AREA PROGRAMMAZIONE DELLA MOBILITA'

Progetto: Servizio di progettazione di fattibilità tecnico-economica relativa all'intervento di "Estensione della rete ciclabile cittadina: ambito centrale".

Relazione istruttoria sul progetto revisionato di cui al PG n. 458146 del 13/06/2022

Via Arenaccia

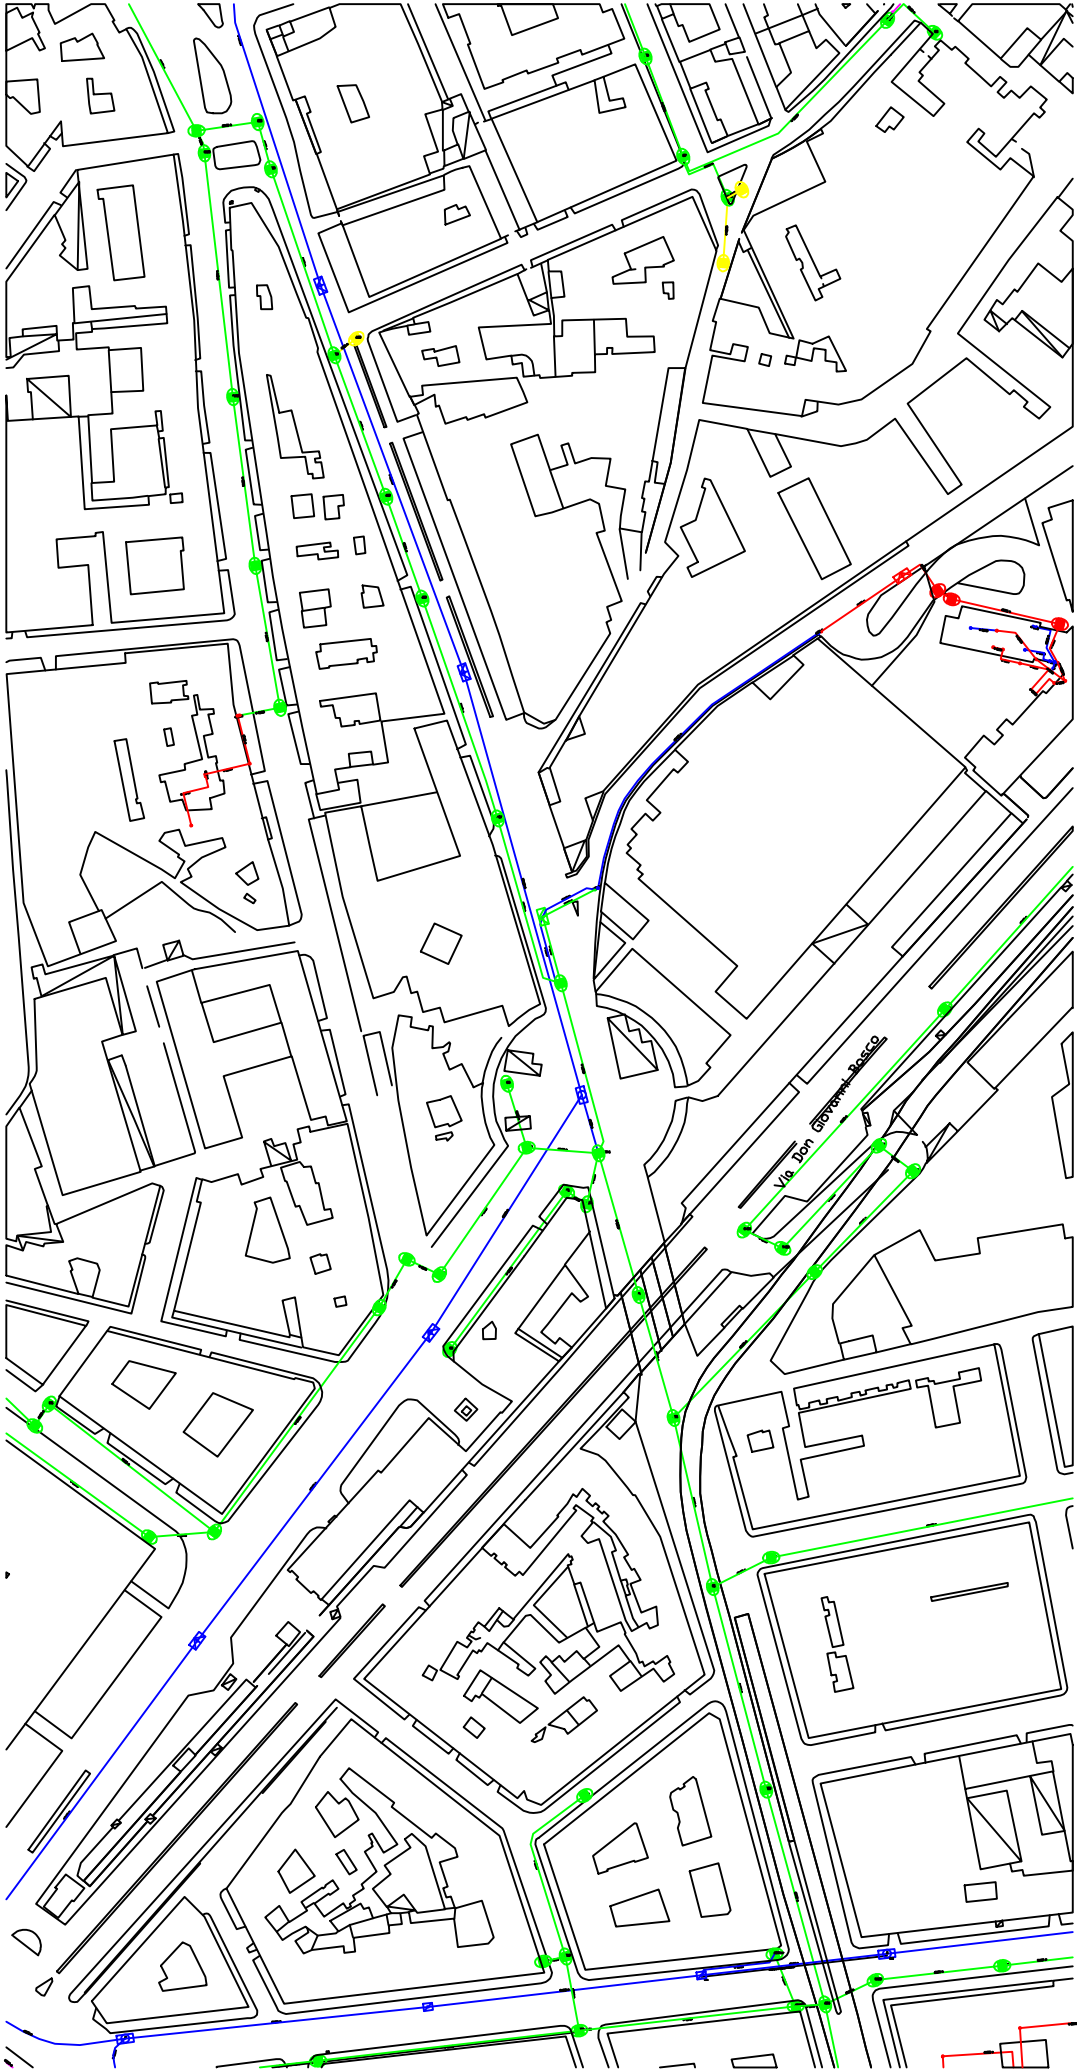
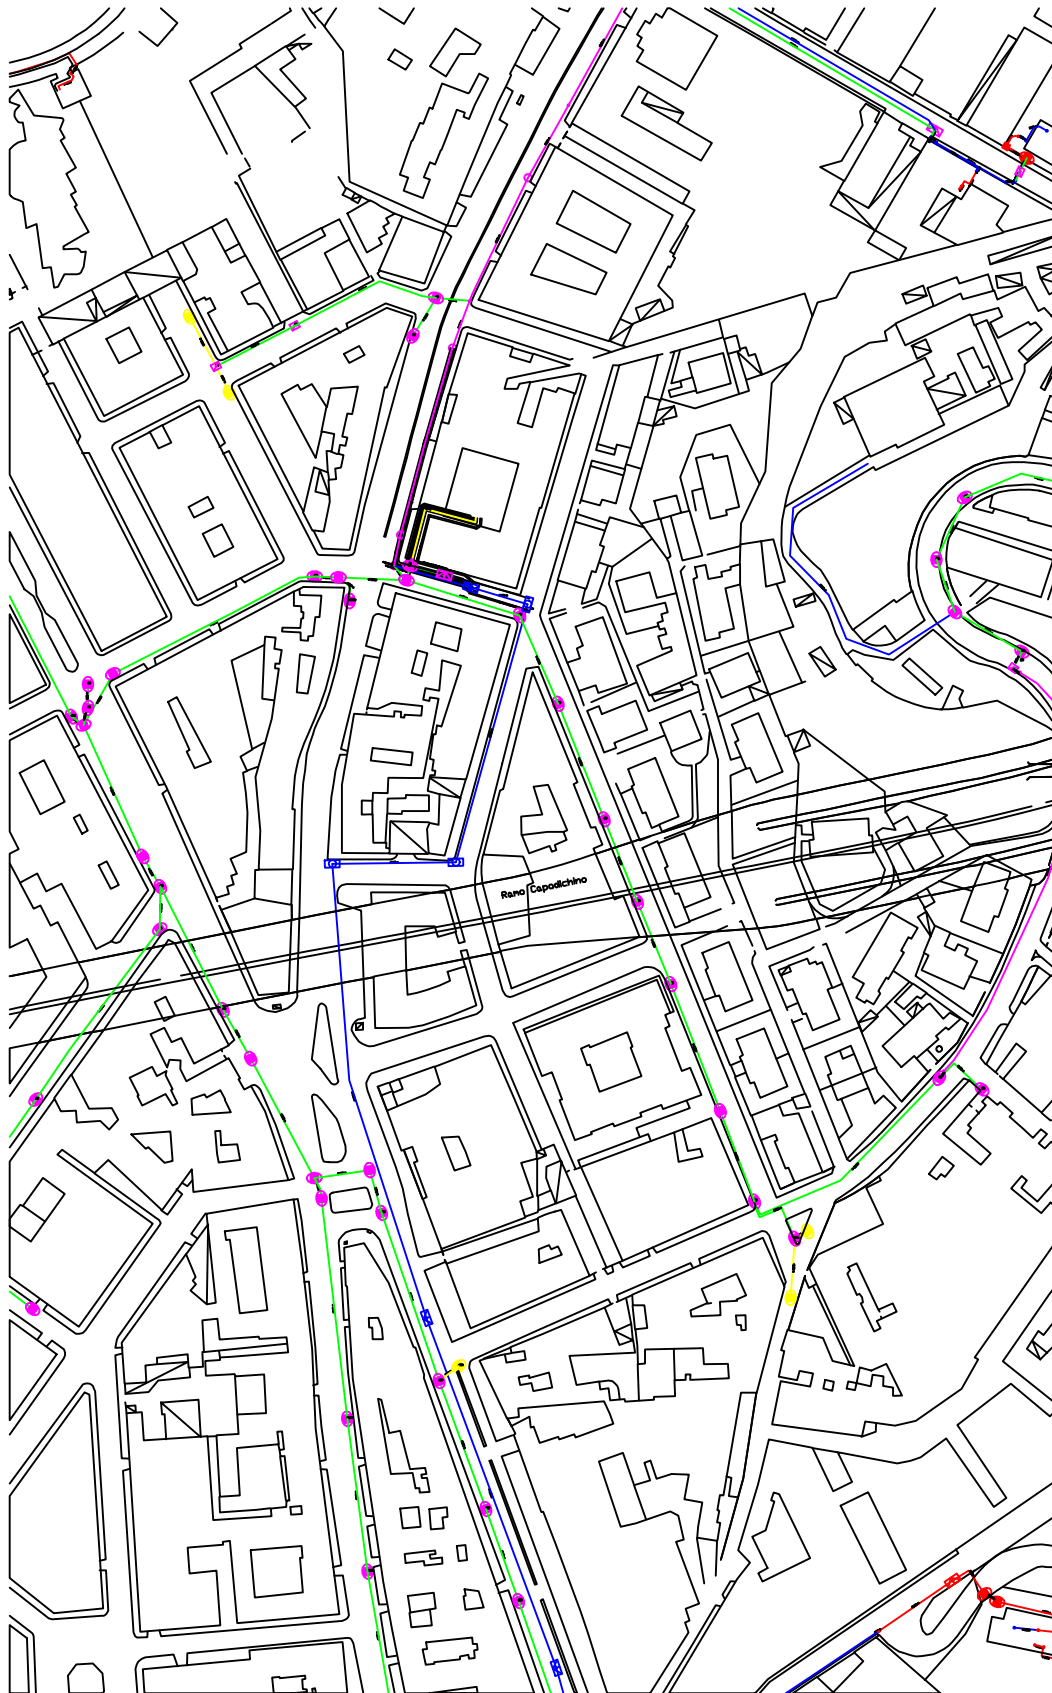
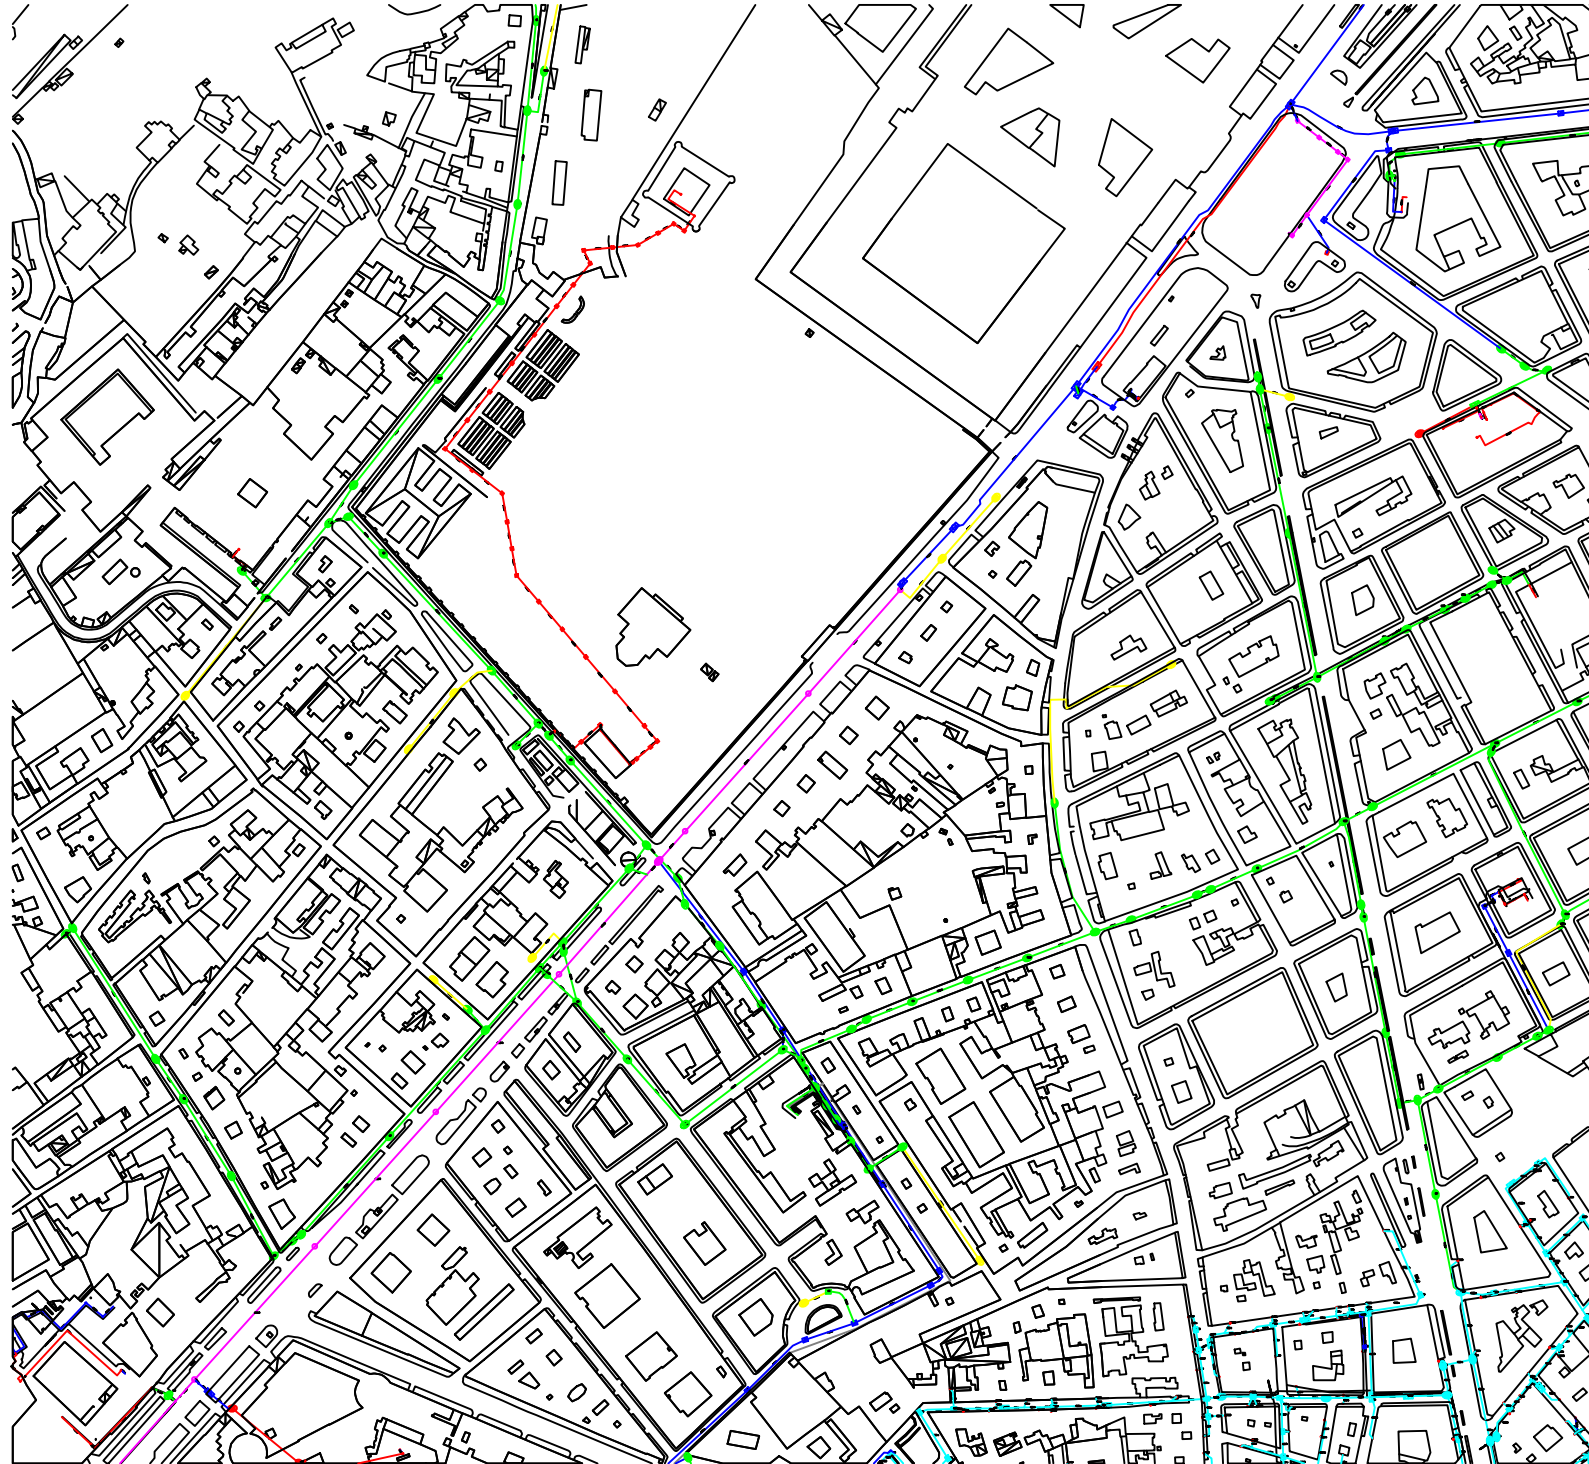
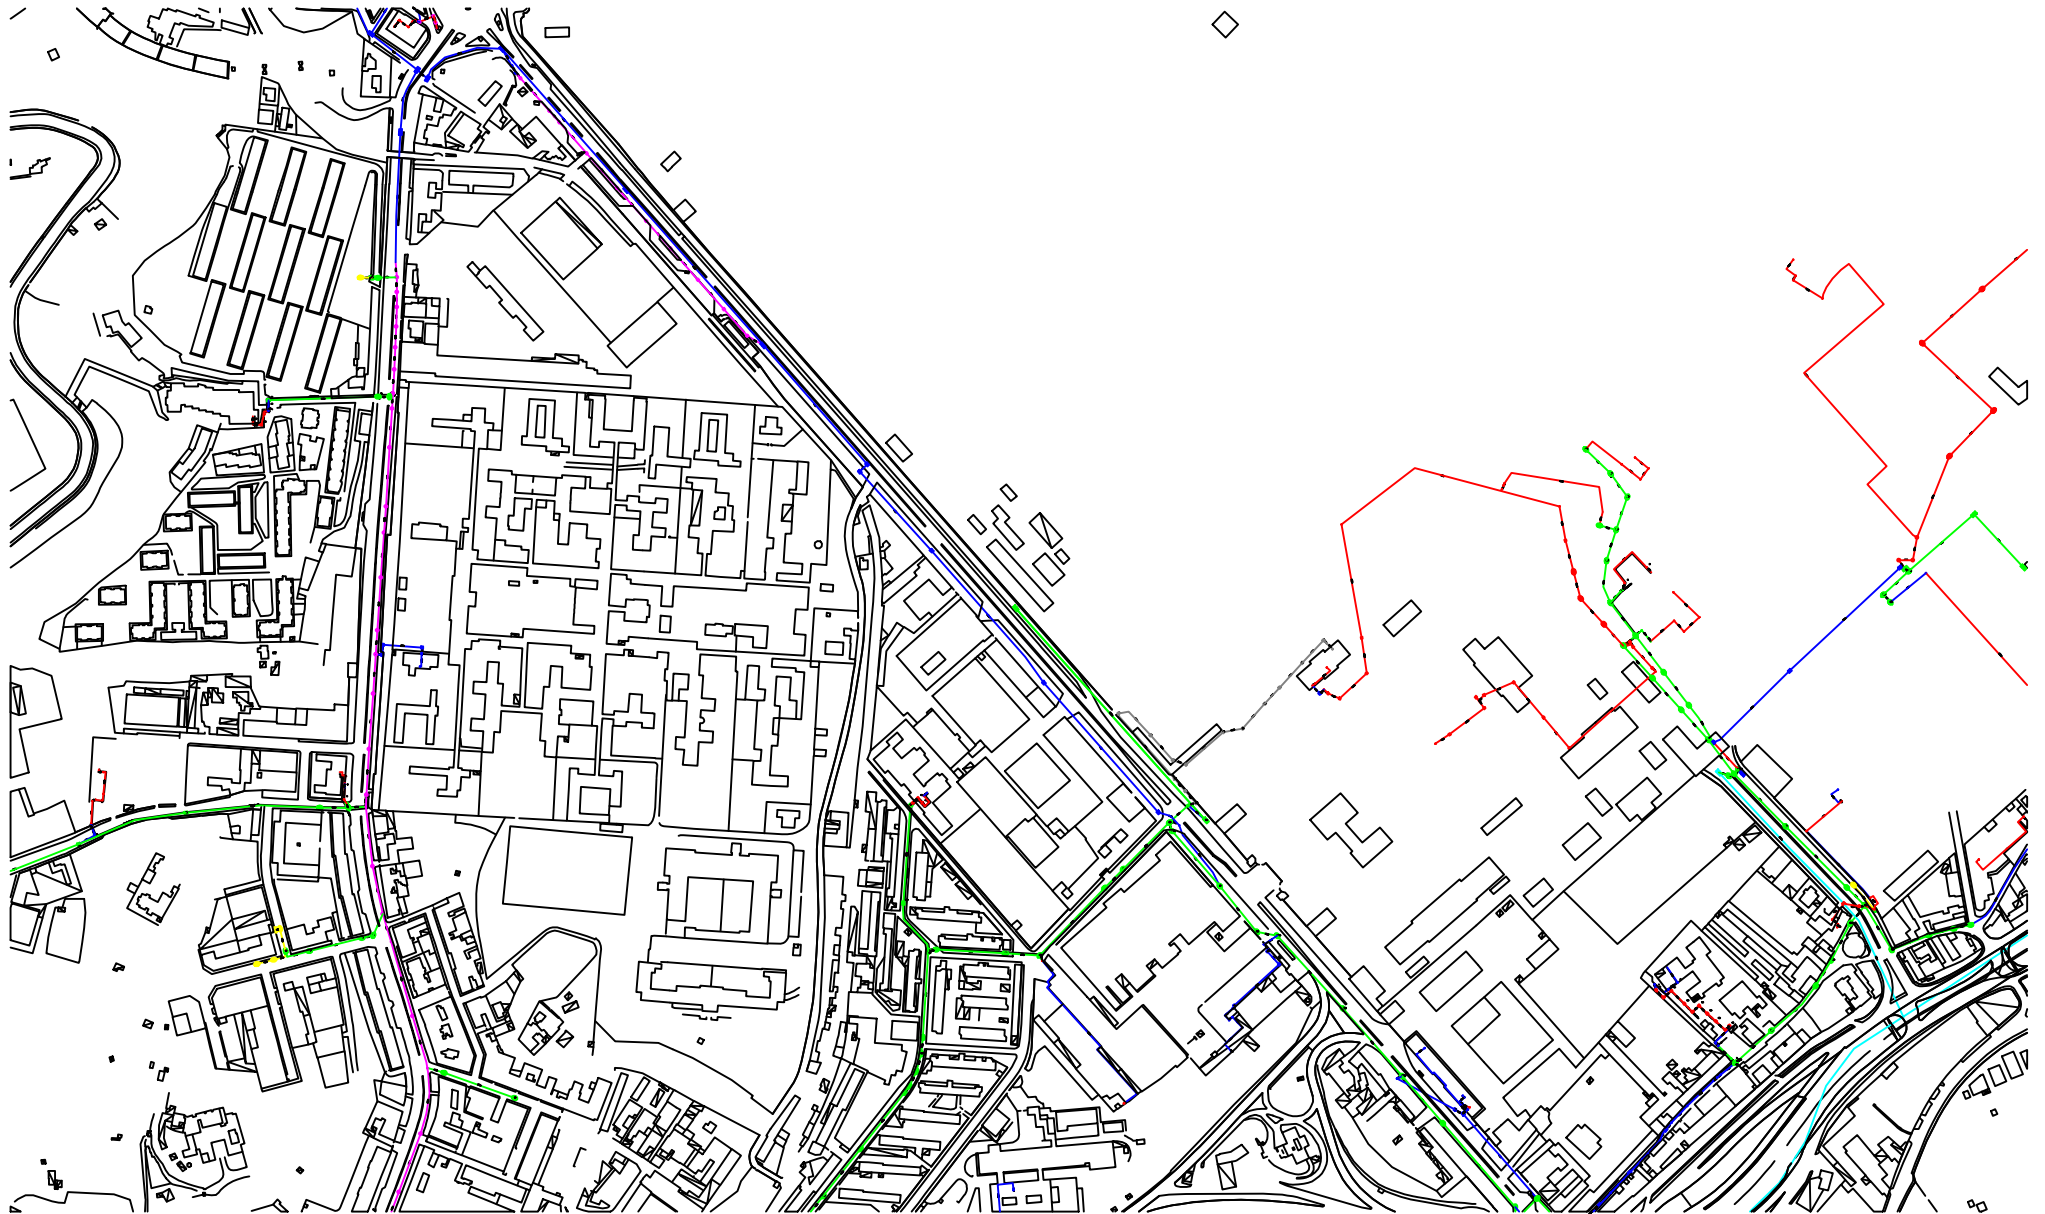
planimetrie rappresentanti le infrastrutture in cui siamo presenti con cavi in fibra ottica; pertanto richiediamo di essere a conoscenza della data prevista per l'inizio dei lavori, al fine di pianificare gli spostamenti nelle aree in cui siamo interferenti.
